改善箇所説明図

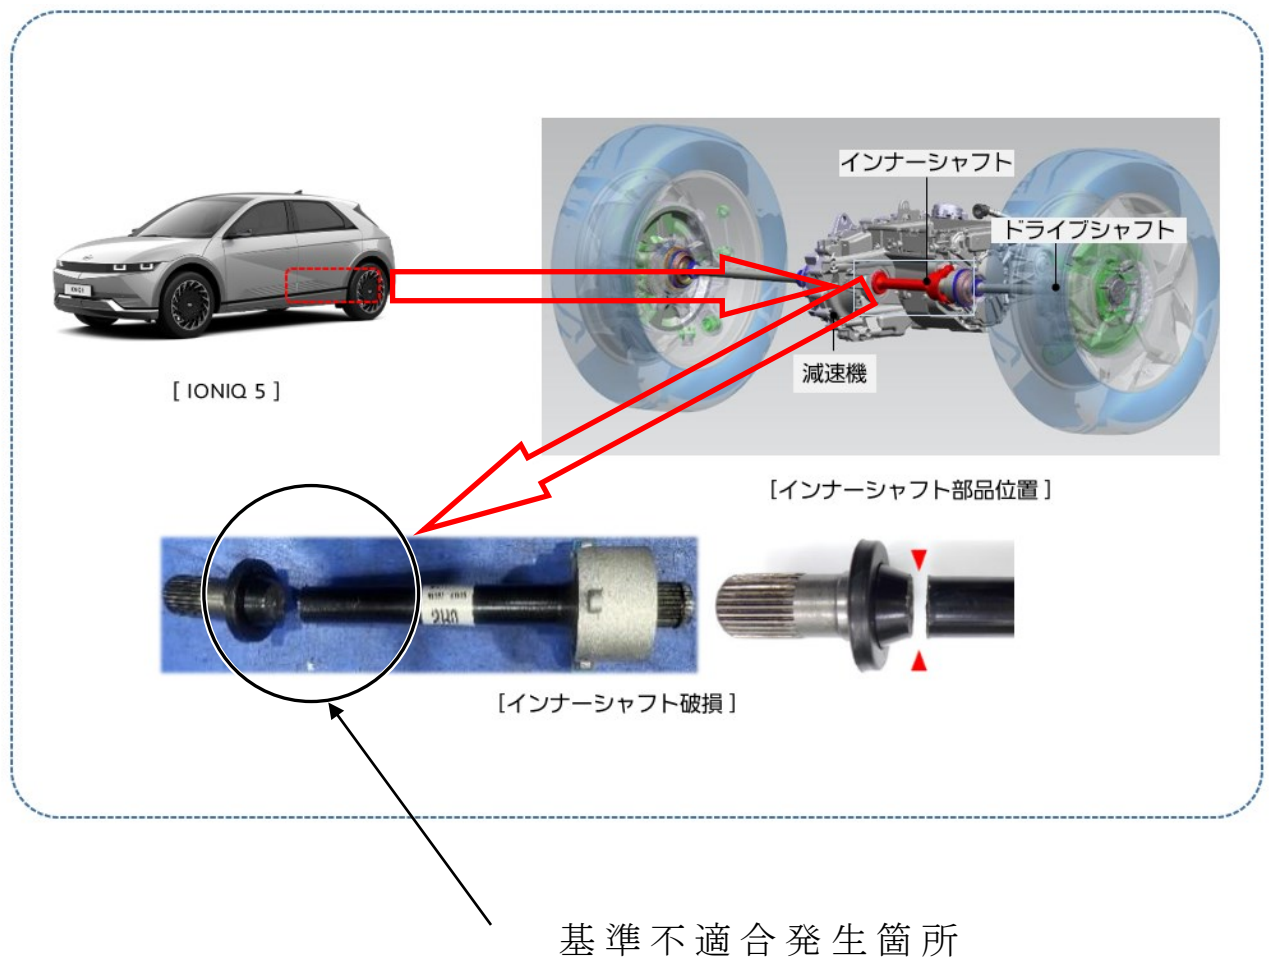
リヤインナーシャフトにおいて、熱処理設備の保守管理が不適切なため、冷却処理が不十分な状態で組み付けられた。そのため、強度不足により走行中にインナーシャフトが破断し、ABSやESCの警告灯が点灯する。そのまま、走行を続けると、走行不能となるおそれがある。

全車両、リヤインナーシャフトを良品に交換する。

識別：運転席ドアストライカー下部に黄色の識別ペイントを塗布
